参考資料

新規規制基準の基本的な考え方と主な要求事項

原子炉を停止させる対策(止める) (原子炉停止機能喪失(ATWS)対策②)

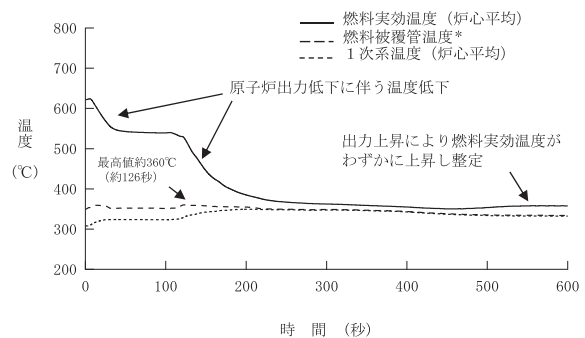
評価項目: 燃料被覆管の温度が1200℃以下であること

*: 3次元炉心計算によって得られるノード単位の燃料被覆管温度最高点の温度を表示

要求事項に対し設備・手順等が適切に整備されていることを確認し、要求事項に適合していると判断。

申請者の解析結果について、申請者が使用したコード、解析条件の不確かさを考慮しても、炉心損傷防止対策の評価項目を満足していること、対策及び復旧作業に必要な要員及び燃料等から、対策が有効なものと判断。

原子炉を冷やすための対策(冷やす) (ECCS注水機能喪失対策①)

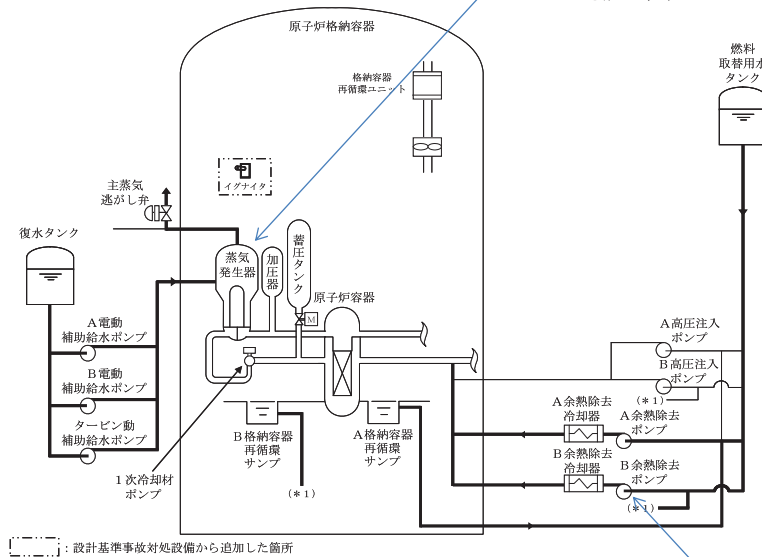
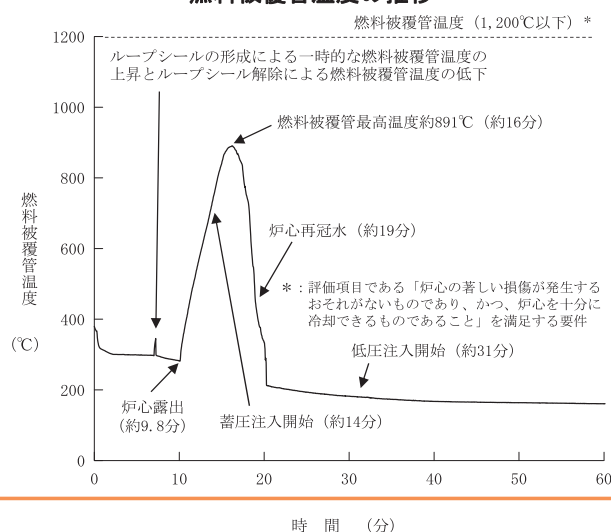
事故シーケンスグループ「ECCS注水機能喪失」について、最も厳しい事故シーケンスに対して、炉心損傷を防止すること

中破断LOCA時に高圧注入機能が喪失する事故

対策①: 蒸気発生器2次側
による炉心冷却

対策②: 余熱除去ポンプ
による低圧注入

要求事項に対し設備・手順等が適切に整備されていることを確認し、要求事項に適合していると判断。

申請者の解析結果について、申請者が使用した解析コード、解析条件の不確かさを考慮しても、炉心損傷防止対策の評価項目を満足していること、対策及び復旧作業に必要な要員及び燃料等から、対策が有効なものと判断。

炉心溶融後に格納容器破損を防ぐ対策(閉じ込める) (格納容器過圧破損防止対策①)

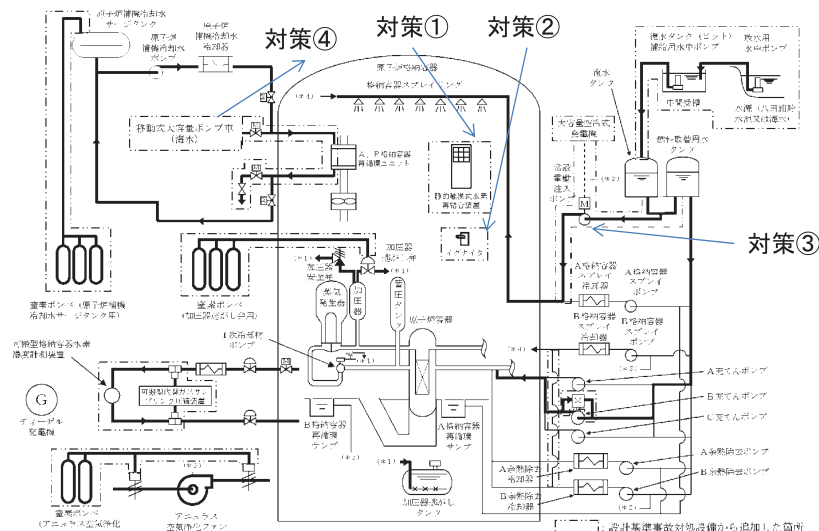
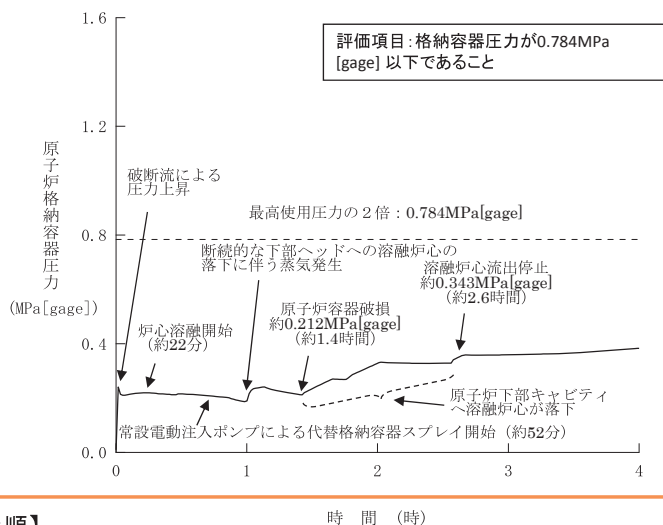
格納容器破損モード「格納容器過圧破損」について、最も厳しいプラント損傷状態に対して、格納容器破損を防止すること

大破断LOCA時に低圧・高圧注入機能喪失及び格納容器スプレイ注水機能喪失、さらに全交流動力電源喪失及び原子炉補機冷却機能喪失が重畳する事故。

- ①PAR、②イグナイタ、③常設電動注入ポンプによる代替格納容器スプレイ
- ④格納容器再循環ユニットによる格納容器内自然対流冷却

要求事項に対し設備・手順等が適切に整備されていることを確認し、要求事項に適合していると判断。

申請者の解析結果について、申請者が使用した解析コード、解析条件の不確かさを考慮しても、格納容器破損防止対策の評価項目を満足していること、対策及び復旧作業に必要な要員及び燃料等から、対策が有効なものと判断。

炉心溶融後に格納容器破損を防ぐ対策(閉じ込める)(水素対策)

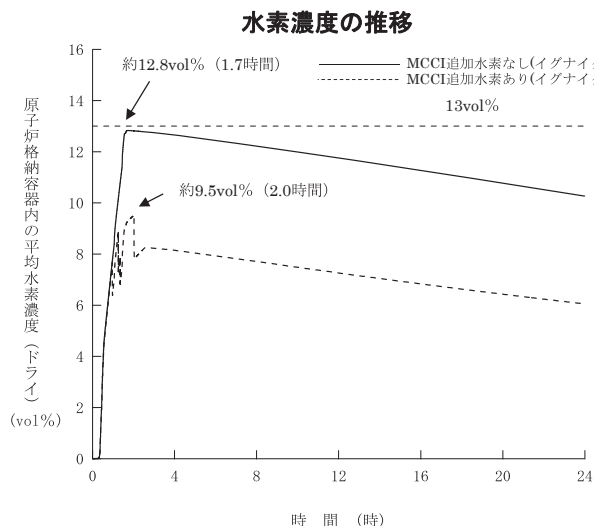
【要求事項】 「水素燃焼」について、最も厳しいプラント損傷状態に対し、格納容器破損を防止すること

対策概要 主に炉心損傷時に発生した水素の処理のためにイグナイタを設置する。
加えて、継続的に発生する水素の処理のためにPARを設置する。
なお、有効性評価において、溶融炉心・コンクリート相互作用(MCCI)による水素発生を考慮した解析では、イグナイタの効果に期待する。

水素濃度の最大値は、炉心の75%のジルコニウムが反応した場合(規制要求)、約12.8%である。さらに、MCCIに伴い発生する水素の不確かさを考慮し、保守性を入れて評価した場合、イグナイタの効果により、約9.5vol%(左図)となり、13%以下を満足した。
